חוות דעת מומחה

אני, הח"מ, נתבקשתי על ידי המזמין לתת את חוות דעתי המקצועית בנושא: ליקויי בנייה בדירה.
אני נותן חוות דעתי זו במקום עדותי בבית המשפט, ואני מצהיר בזה כי ידוע לי היטב שלעניין
הוראות החוק הפלילי בדבר עדות שקר בבית משפט, דין חוות דעתי זו כשהיא חתומה על ידי כדין
עדות בבית משפט.

1. בדקתי את הדירה ב 04.05.2022 בנוכחות מזמין הבדיקה ואימו.
2. מדובר בדירת 3 חדרים בבניין משותף, הבדיקה התבצעה במועד פרוטוקול מסירה ראשונית.
במועד הבדיקה הדירה לא הייתה מחוברת לחשמל ולא הורכבו כלים סניטרים.

ציור 2 - דוגמות סכמטיות למישקים

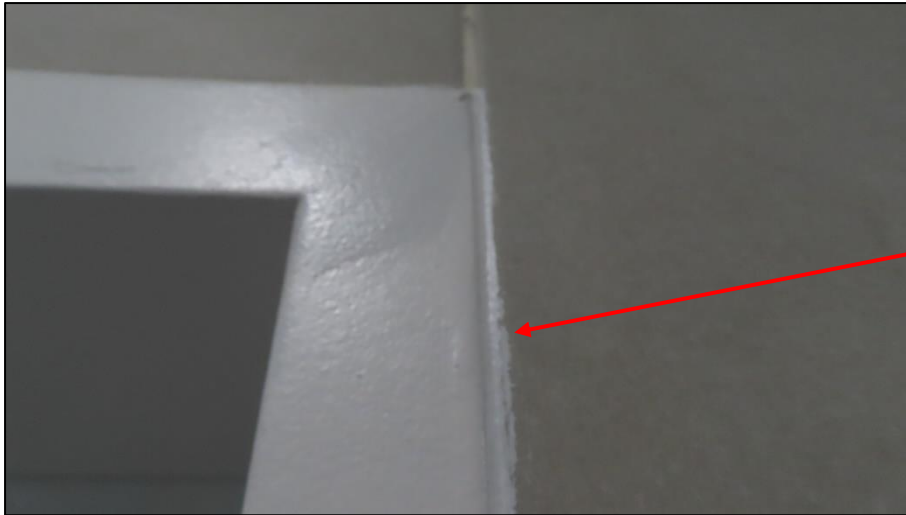
4. לא בוצע מישק הפרדה גמיש במפגש בין משקוף דלת כניסה ובין חיפוי קיר, לא בוצעו מישקי ביניים והפרדה בפינות מפגש חיפוי קיר-חיפוי קיר, ולא במפגש חיפוי קיר – רצפה, וזאת בניגוד לתקן ישראלי 1555.2

לצורך ביצוע מישקים תקינים יידרש לפרק ולחפות מחדש את האריחים בפינות הלובי, את האריחים בהיקף המשקוף ובאזורים הדורשים מישקי הפרדה וביניים, במידה ולא ימצאו אריחים מאותה סדרת ייצור יידרש להחליף אריחים באזורים נרחבים דבר שייקר את עלות התיקון.

צילום מקרוב של המרווח והחלל שאינו אטום בין מפגש אדן החלון למסגרת החלון:

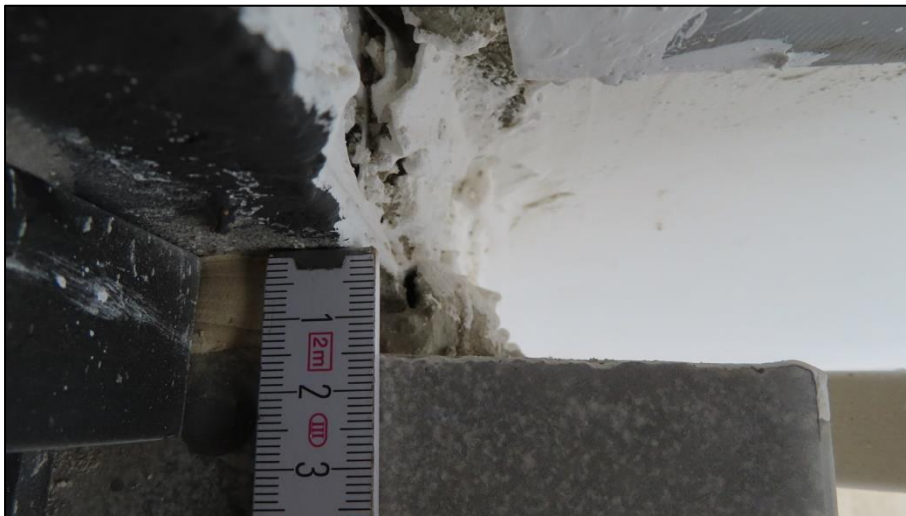
9. אדני החלונות בתמונות הבאות נחתכו במידה קצרה מפתח החלון, כתוצאה מכך ניתן להבחין במרווחים בין קצה אדן החלון ובין המסגרת הבנויה של החלון בנוסף אדני החלונות אינם חודרים לקירות בצדדים, כנדרש לאיטום סף החלון. בניגוד לאדן שיש החודר אל הקירות, המהווה פרט איטום ראוי.

נדרש לעקור את ספי החלונות ולבצע סף חלון שחודר בצורה תקנית לגליף החלון לפחות 3 ס"מ .

צילום מקרוב:

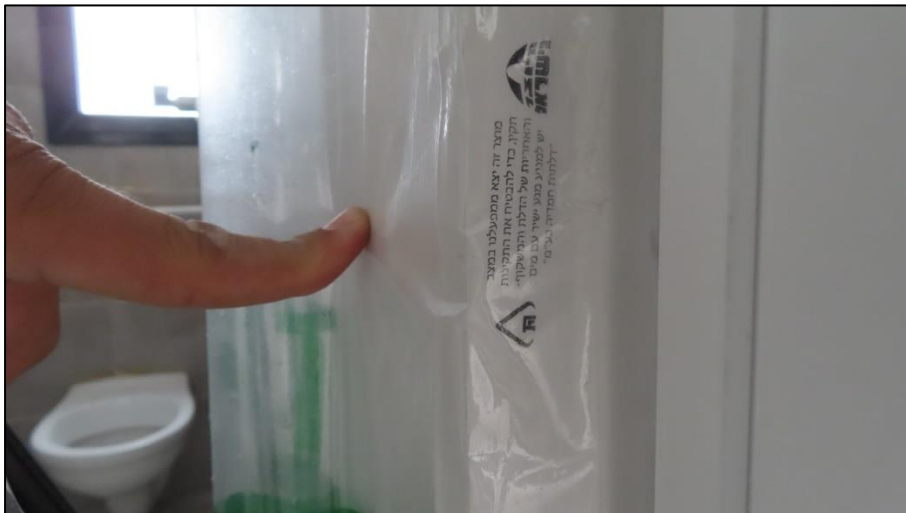
10. גומייה בהיקף משקוף דלת מקלחת כללית איננה מקובע למשקוף הדלת

נדרש לקבע את גומיית המשקוף בצורה יציבה למשקוף.

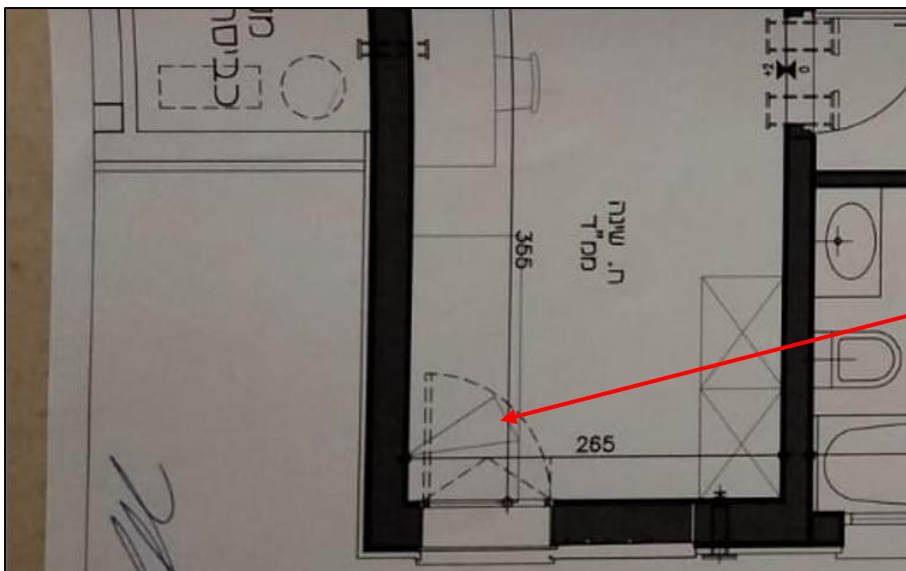
15. בבדיקת הקשה בלתי אמצעית על סף חלון תחתון של חלון ממ"ד נשמע רעש חלול המעיד על ביטון לא מלא מתחת למשקוף.

נדרש לבטן את משקוף חלון הממ"ד בעזרת גראוט / דייס צמנטי.

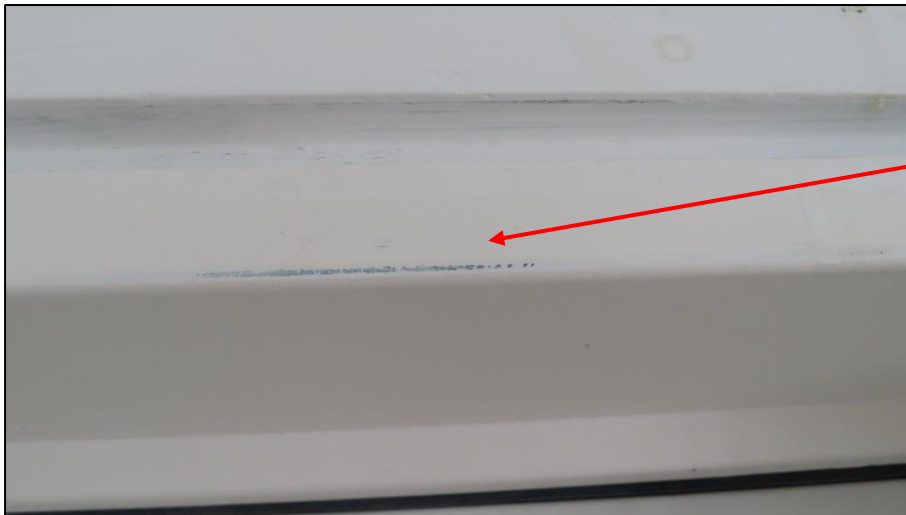
18. במועד הבדיקה נראו מריחות של חומר צמנטי, חורים וכיסוי צבע לא מלא על גבי משקוף דלת הממ"ד, הסימנים בולטים לעין מהווים ליקוי אסתטי ומנוגדים לתקן ישראלי 1922.2.

להלן תמונות לדוגמא של הבדלי גוון בצבע והבדלי טקסטורה :

נדרש לשפשף את משקוף הדלת הממ"ד לבצע תיקוני שפכטל ולצבוע בגוון אחיד.

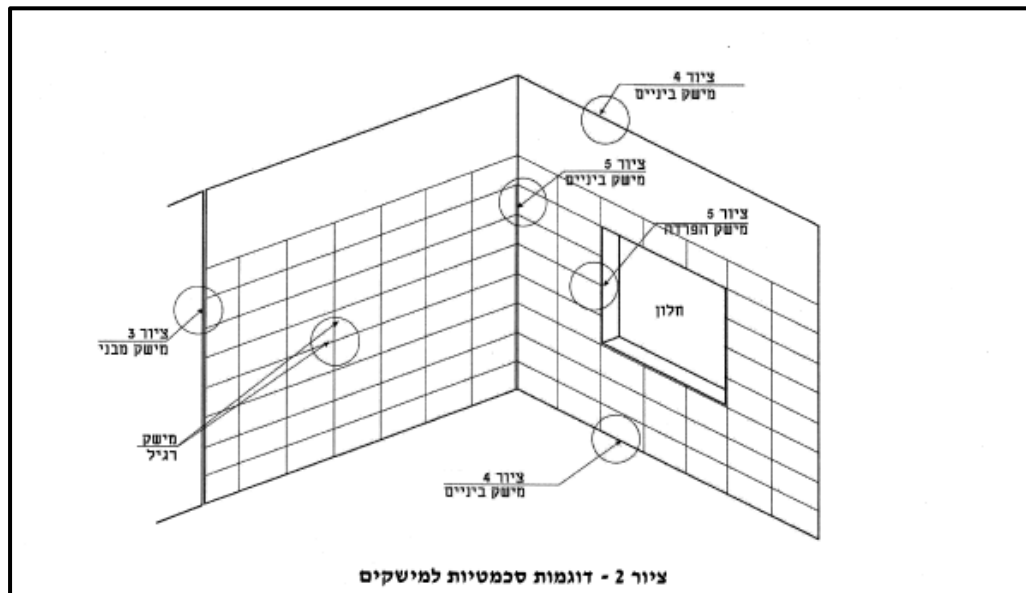
19. בפינה מתחת לחלון ממ"ד יש סדק אלכסוני.

נדרש לתקן את הסדק, לאחר מכן לצבוע בגוון אחיד את פני הקיר. כדי למנוע סדיקה בפינות מתחת לחלונות נדרש לחרוץ את אזור הסדיקה עד להגעה לפני הבטון ברוחב של כ 10 ס"מ מכל צד של הסדק להטביע בטיח רשת אינטרגלס ליישם טיח ולצבוע את הקיר.

שירותי אורחים:

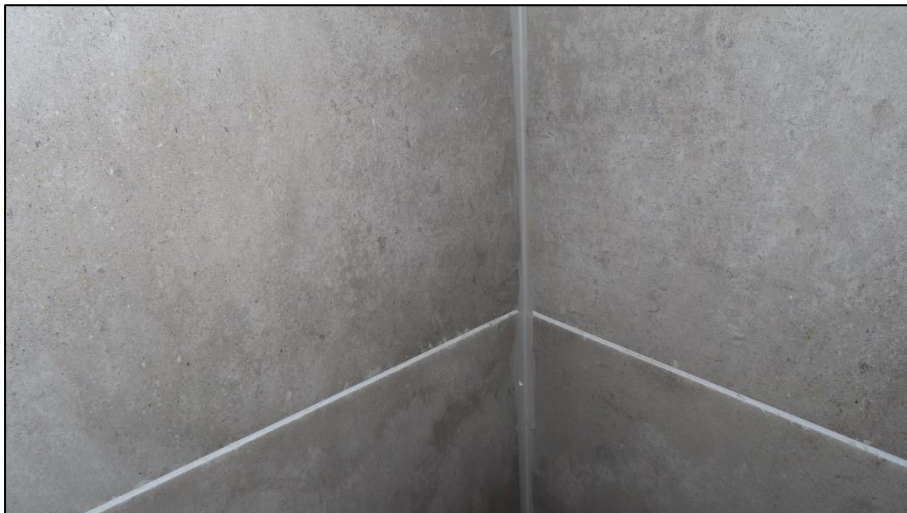
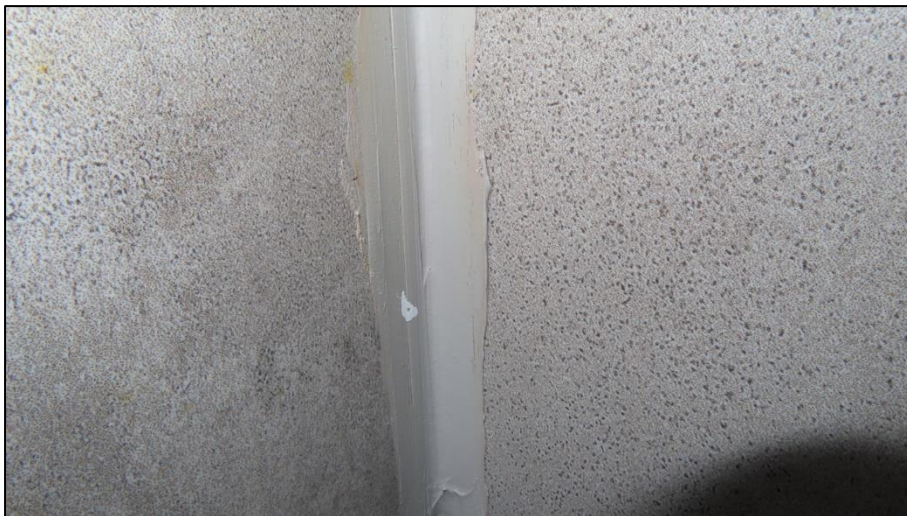
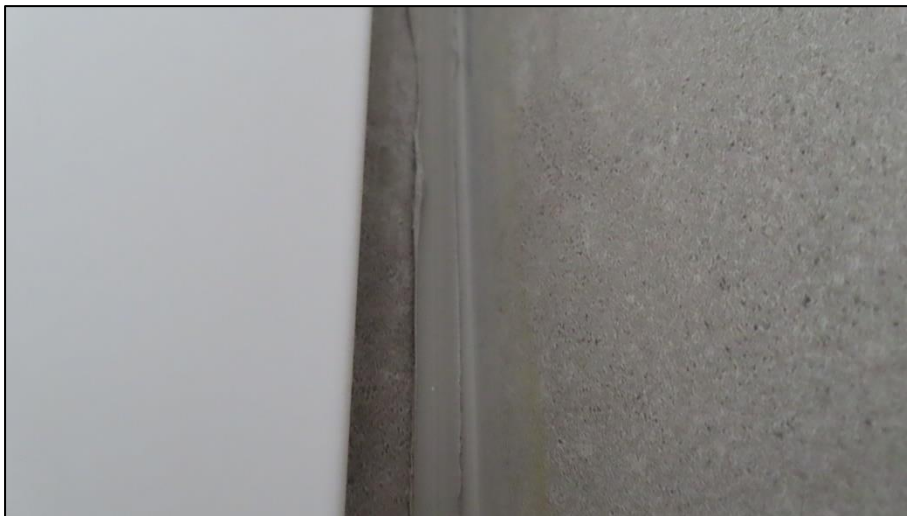
20. בפינות חדרי רחצה נראו מריחות של חומר גמיש שבוצעו על גבי האריחים בצורה גסה ולא אסתטית, קיים חשש שבוצע מילוי של חומר צמנטי ועליו נמרחה שכבת חומר גמיש ושלא בוצע מישק העובר דרך שכבת ההדבקה והלוחות כנדרש בת"י 1555, ביצוע חומר צמנטי במישקי ביניים מנוגד לדרישות

להלן תמונות לדוגמא של מריחת חומר גמיש בצורה לא אסתטית בחדרי רחצה:

נדרש להסיר את החומר הגמיש שמכסה את פינות החדרים הרטובים, ולבצע מישק גמיש בצורה אסתטית, במועד ביצוע התיקון יש לבדוק האם בוצעו מישקים גמיש כדרוש או שבוצע מילוי צמנטי, במידה ולא בוצעו מישקי ביניים ו/או הפרדה תקני לצורך ביצוע מישקים תקינים יידרש לפרק ולחפות מחדש את האריחים בפינות החדר ובאזורים הדורשים מישק הפרדה, במידה ולא ימצאו

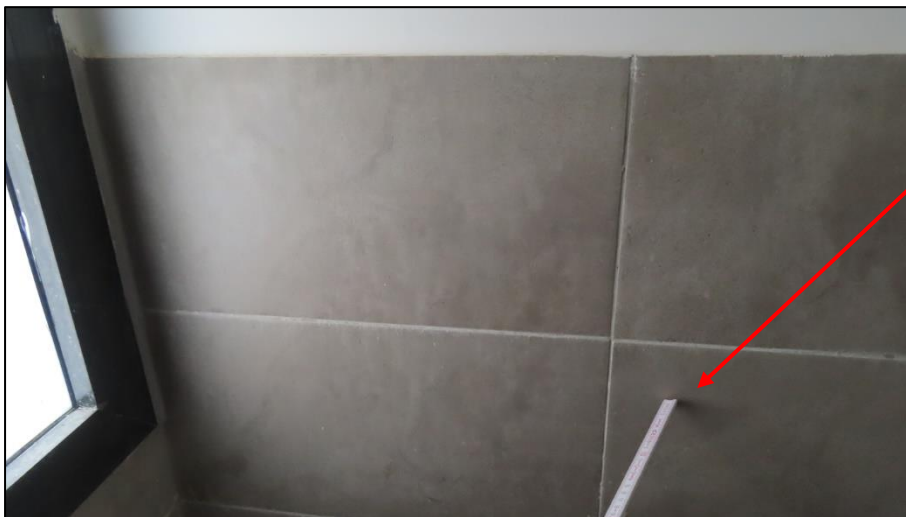
23. במספר אזורים על גבי חיפוי חדר שירותי אורחים יש הפרש גבהים בין אריחים סמוכים הגבוה מהמותר בתקן ישראלי 1555 חלק 2.

נדרש לפרק את האריחים השקועים ולחפות בצורה תקינה.

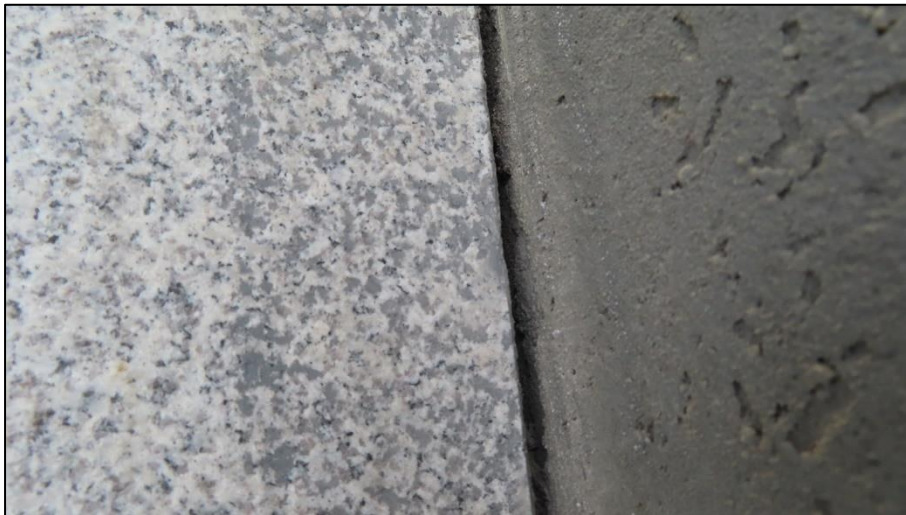
26. לא בוצע איטום גמיש סביב יציאת ברז גן ויציאת צינור מהקיר, הליקוי עלול לגרום לחדירת מים, ניתן לראות שסביב צינור הגז בוצע מילוי צמנטי שנשדק.

נדרש להסיר את מילוי החומר הצמנטי ולאטום את יציאות הצנרת מחיפוי הקיר בעזרת חומר איטום גמיש כדוגמאת sika flex fc 11.
 עלות –

צילום מקרוב של התחלת הסדק:

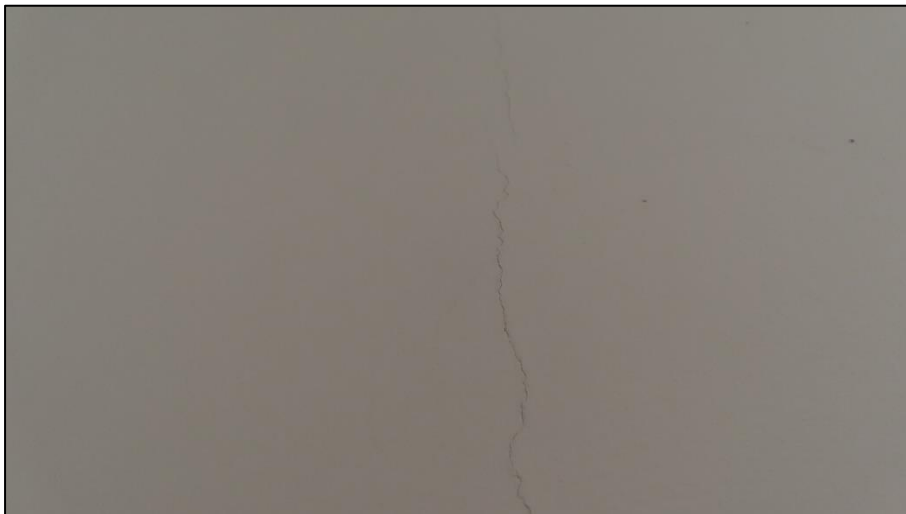
32. במועד הבדיקה נראה סדק בפינה שמאלית עליונה של חלון חדר שינה הורים.

נדרש לתקן את הסדק, לאחר מכן לצבוע בגוון אחיד את פני הקיר, כדי למנוע סדיקה חוזרת מומלץ לחרוץ את אזור הסדיקה עד להגעה לפני הבטון ברוחב של כ 10 ס"מ מכל צד של הסדק ולהטביע בטיח רשת אינטרגלס ליישם טיח ולצבוע את הקיר

חדר שירות:

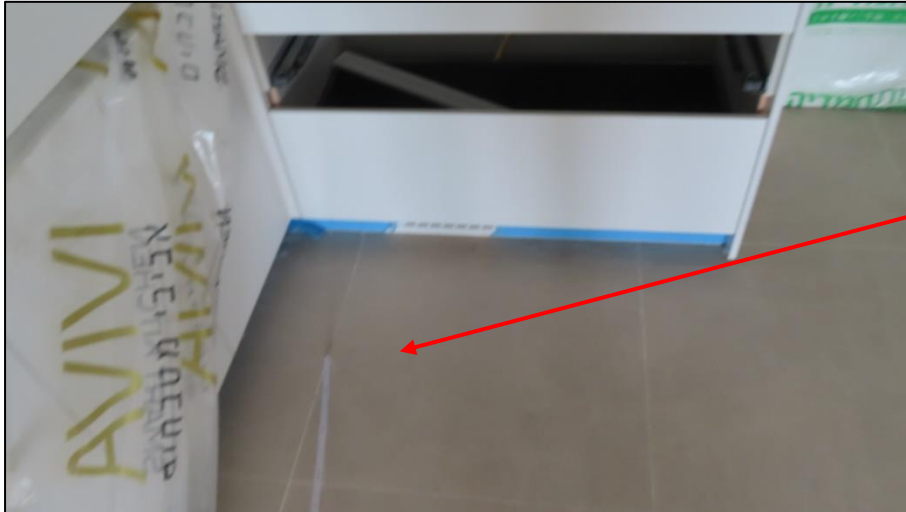
49. יש חלל וסדיקה של רובה באזורים פזורים ברחבי הדירה, הליקוי מעיד על יישום לקוי של רובה שעלול להתרחב ולהתפתח עם הזמן, הליקוי מנוגד לתקן ישראלי 1555 חלק 3 וחלק 2, והינו ליקוי תפקודי ואסתטי העלול לגרום לחדירת מים ולהתפתחות רטיבות מתחת לריצוף.

להלן תמונות של מקומות בהם נראה חלל כתוצאה מהתפוררות ובסדיקה של הרובה:

נדרש לחרוץ את הרובה הקיימת לאורך ולעומק כל המישק לבצע רובה בצורה אחידה (לכל עומק המישק בצורה תקנית) בין אריחי ריצוף והחיפוי כדי לקבל מישקים בגוון אחיד, בטקסטורה אחידה ושאינה גולשת מעל מפלס האריח.

צילום מקרב של החלל והתפוררות רובה במטבח:

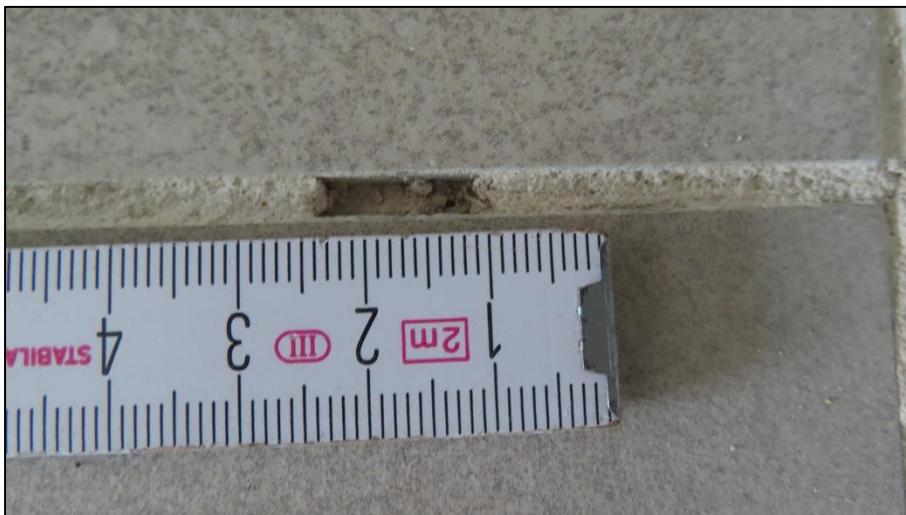
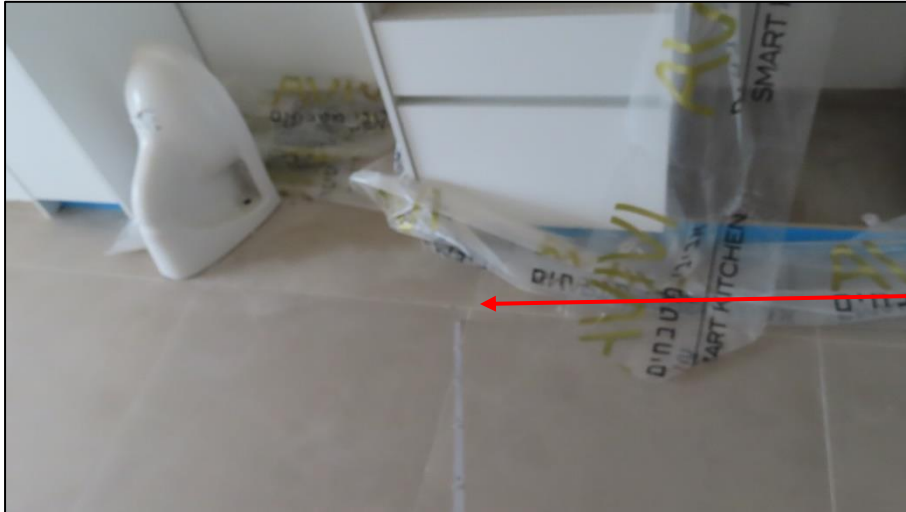
מטבח, מבט אל מיקום בו נראה חלל ברובה כתוצאה מהתפוררות רובה:

חדר בביסה, ניתן לראות התחלת סדיקה של החומר הצמנטי:

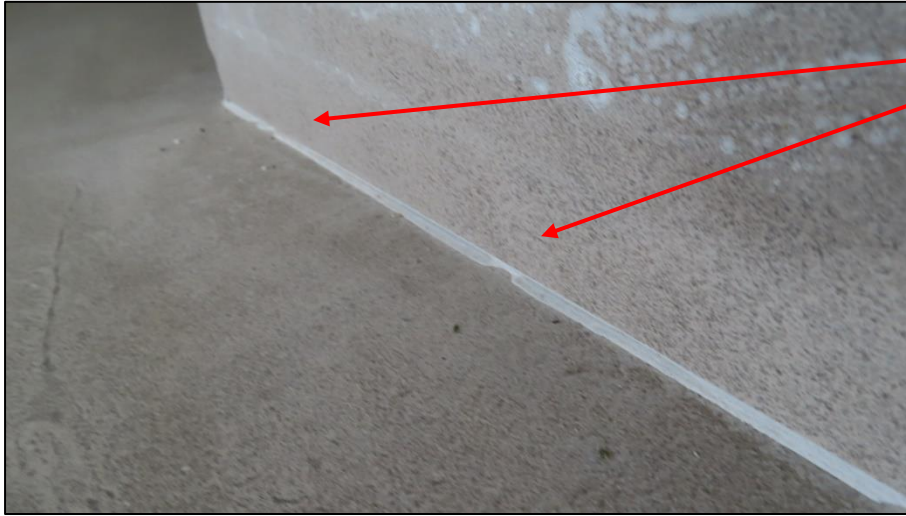
לא בוצע מישק הפרדה גמיש במפגש פנלים (שיפולים) עם אריחי הריצוף, וזאת בניגוד לדרישת ת"י 1555.3 בסעיף 4.7.4 - הדורש מישק הפרדה גמיש.
